Concept-amendement

Geen recreatief fietspad door Natura 2000-gebied

De gemeenteraad van Dordrecht, in vergadering bijeen op 24 september 2024, behandelend het agendapunt Vaststellen Mobiliteitsplan Dordrecht 2040 - Raadsvoorstel,

Kaart 1: Recreatieve fietsverbinding tussen Biesboschcentrum en Kop van 't Land (rode pijl)

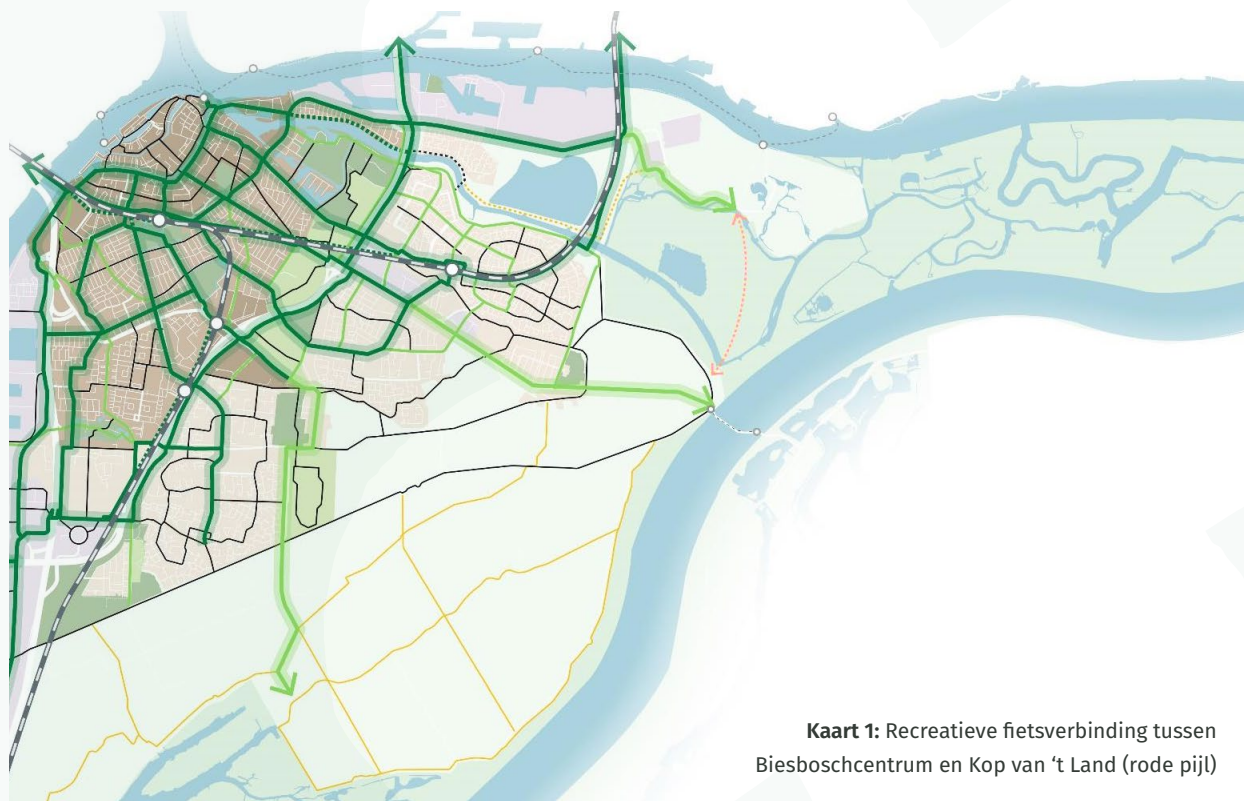
Op pagina 44 van het Mobiliteitsplan zien we op de kaart een zogenaamde “missing link recreatief netwerk” staan tussen het Biesboschcentrum en de Kop van het Land: een directe fietsverbinding tussen deze twee locaties. Deze gedroomde fietsroute ligt volledig in Natura 2000-gebied De Biesbosch (zie onderstaande kaart).

In Natura 2000-gebied staat niet recreatie, maar de natuur voorop. De Otterpolder is nu moeilijk bereikbaar en wordt slechts extensief gebruikt voor recreatie. De natuur - [van meerkoeten tot zee-arenden](#) - wordt hierdoor niet te veel verstoord. Een fietsverbinding zou dit gebied ontsluiten voor intensieve recreatie. Dit kan niet de bedoeling zijn van het Natura 2000-gebied. Voor wie wil fietsen in de Biesbosch zijn er bovendien voldoende andere mogelijkheden, zoals de Nieuwe Dordtse Biesbosch.

Deze nieuwe fietsverbinding zou minstens 1,25 tot 1,5 km lang moeten zijn. Vrijliggende tweerichtings-fietspaden hebben een minimale breedte van 3,6 m, wat zou betekenen dat deze ontwikkeling minimaal 4.500 m² verharding zou toevoegen aan het Natura 2000-gebied, oftewel 0,45 hectare. Dit wordt door het bevoegd gezag (provincie Zuid-Holland) vrijwel zeker als een nadelig en significant effect op de natuurwaarden beschouwd, waarvoor kostbare compensatiemaatregelen noodzakelijk zijn - als deze ontwikkeling überhaupt wordt toegestaan.

Daarnaast zouden twee nieuwe fietsbruggen nodig zijn binnen het Natura 2000-gebied met bijkomende onderhoudskosten. Deze investeringen zijn in het kader van de financiële situatie van onze gemeente, naar de mening van de indieners, niet te verantwoorden.

“Realiseren van sterke fietsradialen tussen de verschillende gebieden en regio's om een aantrekkelijk alternatief te bieden voor autoverplaatsingen, met dien verstande dat het college gezien de Natura 2000-status van de Biesbosch geen directe fietsverbinding tussen het Biesboschcentrum en de Kop van het Land realiseert en deze verbinding wordt geschrapt van de kaart op pagina 44 van het Mobiliteitsplan”
